**Betreft: Openbaar onderzoek voor de herinrichting van de openbare weg van gevel tot gevel,
tussen de Louis Mettwielaan en de Van Souststraat (01/PFD/1903384)**

Brussel, 26 januari 2024

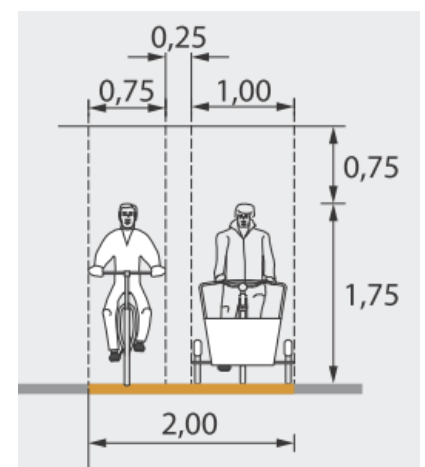
De breedte van de éénrichtingsfietspaden is 1,80 meter, inclusief de scheiding tussen het voetpad en het fietspad. Echter, de minimale breedte voor een fietsinfrastructuur of FietsGEN is 2 meter, de standaard is 2,50 meter. Deze minimale waarden en standaarden zijn er niet zonder reden: fietsers hebben voldoende ruimte nodig om elkaar te kunnen voorbijsteken of om naast elkaar te rijden.

Er zijn steeds meer verschillende soorten fietsers en fietsen, ze bewegen zich voort aan verschillende snelheden en de één is breder als de ander. Zeker op het FietsGEN moet het mogelijk zijn dat een bakfiets een fietser comfortabel en veilig kan voorbijsteken, hiervoor volstaat 1,80 meter niet.

De Fietsersbond en GRACQ pleiten ervoor om het fietspad te verbreden conform met de geldende standaarden om zo de nodige kwaliteit vandaag en morgen te verzekeren. Het STOP-principe indachtig mag dit niet ten koste gaan van het voetpad, maar eerder van de auto-infrastructuur.

Doorsnede van het ontwerp dat voorligt in dit openbaar onderzoek

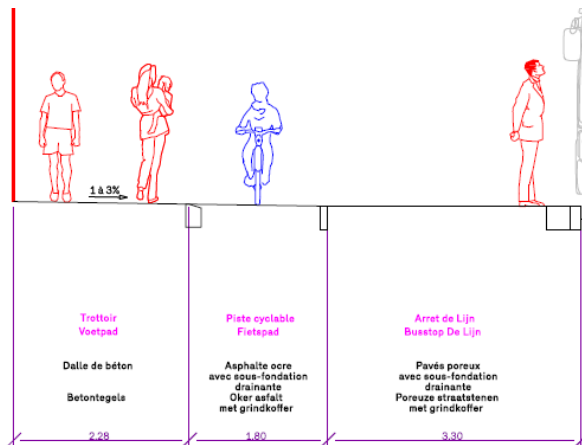
Wanneer het fietspad op hetzelfde niveau en net naast het voetpad is aangelegd, bestaat het gevaar dat fietsers en voetgangers met elkaar in conflict komen. Mits zowel het voetpad als het fietspad niet conform zijn aan de geldende standaarden is dit in het kader van het ontwerp dat voorligt een reëel risico.

Als Fietsersbond en GRACQ vragen we daarom uitdrukkelijk om voor een duidelijke scheiding te zorgen tussen voetgangers en fietsers met het oog op het vermijden van conflicten.

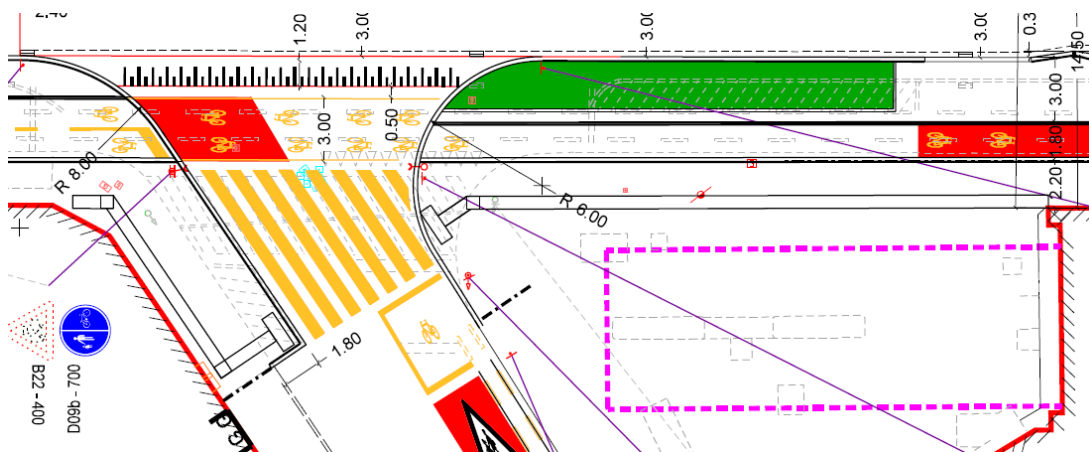
Het “scheidingselement” tussen fiets- en voetgangersgedeelte dient volgens het Fietsvademeccum Brussels Hoofdstedelijk Gewest – Van de rijbaan afgescheiden fietsinfrastructuur, aan volgende punten te voldoen

- Het moet ‘detecteerbaar’ zijn voor blinde en slechtziende personen;
- Het moet een optimale veiligheid garanderen en comfortabel zijn voor de fietsers;
- Een rolstoelgebruiker moet dit gemakkelijk kunnen overrijden;
- Het mag het regenwater niet tegenhouden;
- Het mag niet onderhevig zijn aan snelle slijtage (duurzaam zijn);
- Het moet gemakkelijk aan te brengen zijn op nieuwe of bestaande infrastructures;
- Het moet goed contrasteren met de omgeving (zodat slechtziende personen het opmerken).

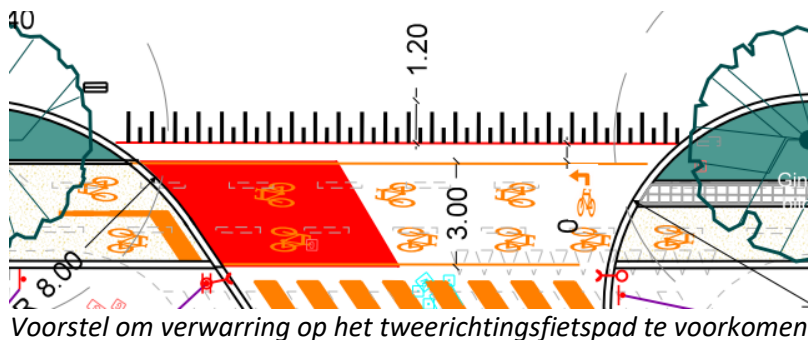
Aangezien een dergelijke inrichting niet erg gekend is in Brussel is het een aandachtspunt om fietsers maximaal te geleiden. Om verwarring te vermijden van zodra het eenrichtingsfietspad begint, is het belangrijk om fietsers duidelijk te maken waar het tweerichtingsfietspad eindigt.

Dat kan door signalisatie, zowel horizontaal als verticaal. Onderstaand voorstel kan eventueel een oplossing zijn.

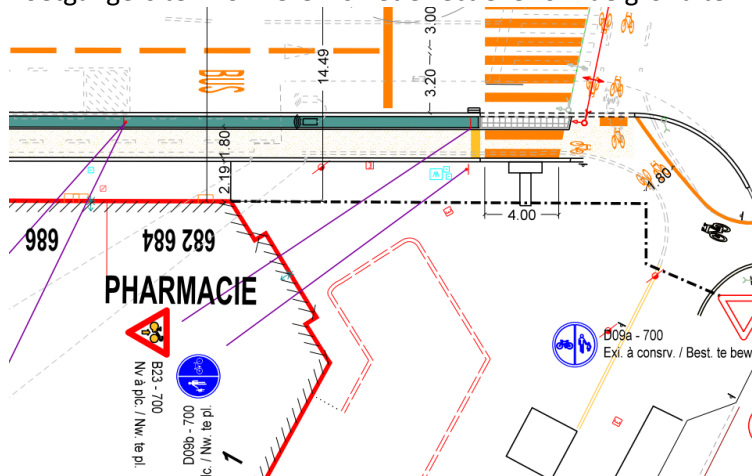
Aan de limiet van de projectperimeter, ter hoogte van het kruispunt met Prins van Luik is er een D9 bord geplaatst, wellicht als signalisatie naar voetgangers toe. We raden dit sterk af, omdat het fietsers kan doen geloven dat ze de rijstrook tegen de verkeersstroom in kunnen gebruiken. Om voetgangers te informeren is het effectiever om de grond te markeren met een voetgangerslogo.
